**TRIBUNALE DI BIELLA**

**Esecuzione Immobiliare R.G.E. n. 50/2022**

**C.T.U. incaricato : Pozzo geom. Varniero**

Il sottoscritto Pozzo geom. Varniero in merito alla comunicazione del Tribunale di Biella in data 23 luglio 2024 ed alle osservazioni dell' Ing ██████████ del 19/06/2024 comunica quanto segue :

Foto n°12: ristagni d'acqua piovana e muffe presso il lastricato perimetrale dell'edificio

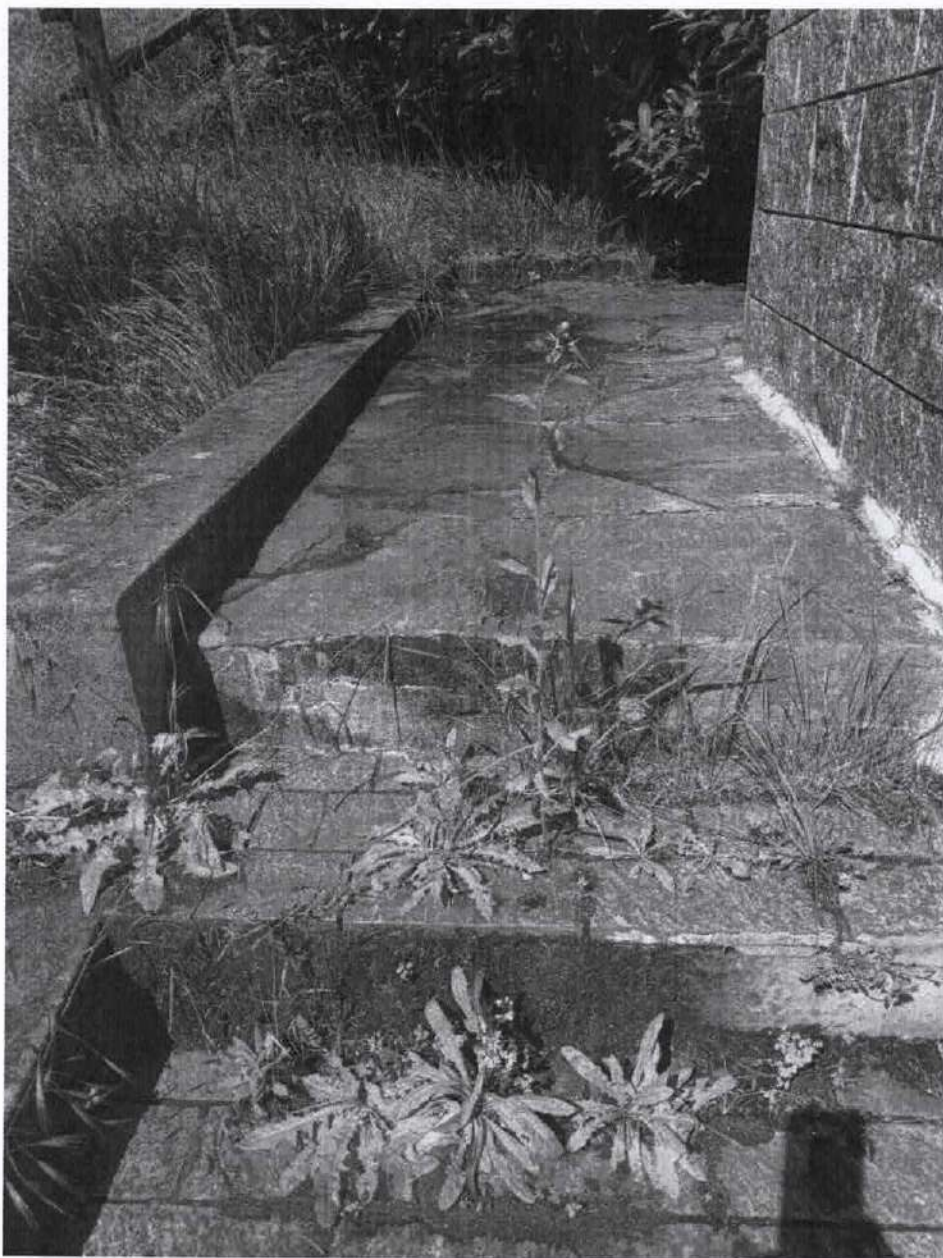
Foto n°13: erosione del terreno intorno al pozzetto Ovest

Foto n°21: il colatoio percorso dai reflui fognari

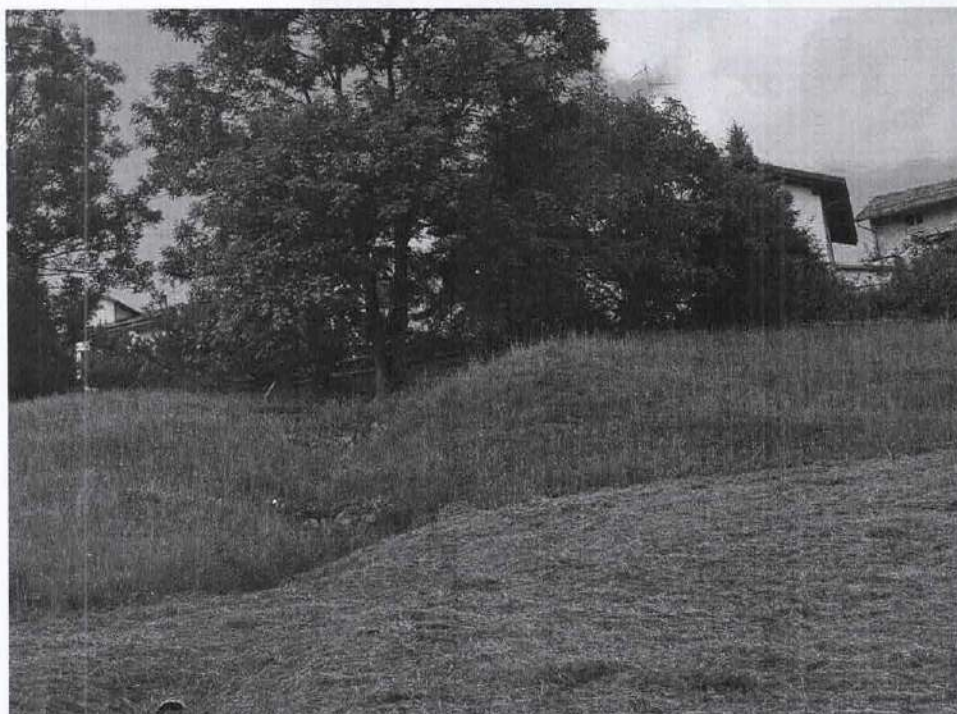
Foto n°22: edificio civico n°126, colature d'acqua proveniente dal tetto e muffe sulla facciata

Foto n°29: solaio di copertura del piano terreno, macchie di umidità, muffe, distacco intonaci e ossidazione travi

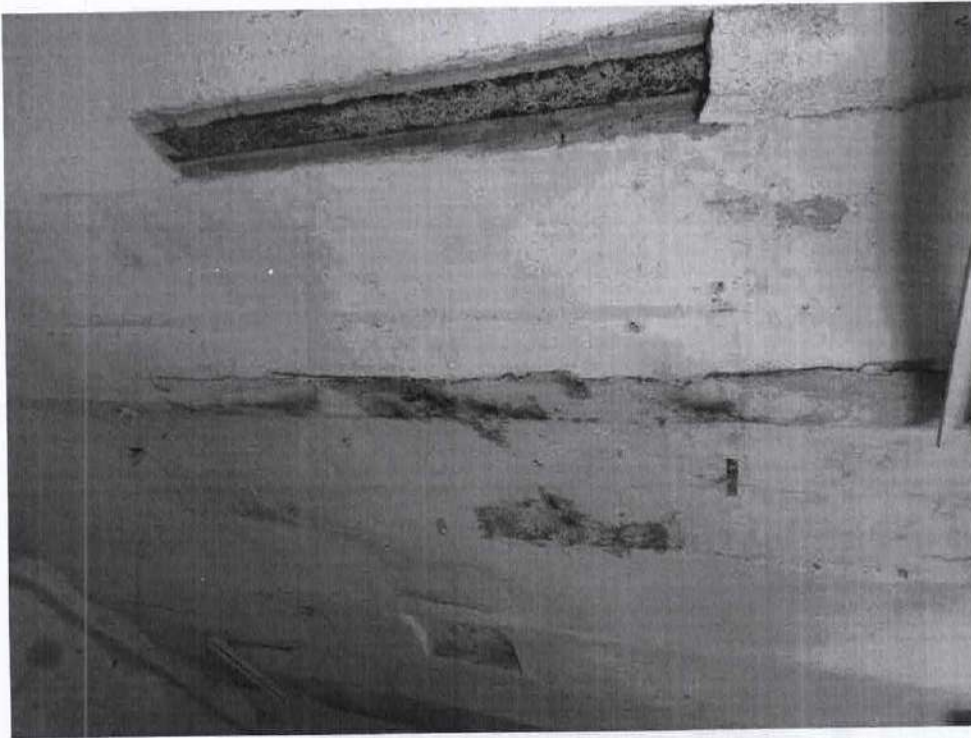
Foto n°30: volume soprastante il solaio della foto n°23, copertura con diffusi fori (dai quali filtra la luce solare)
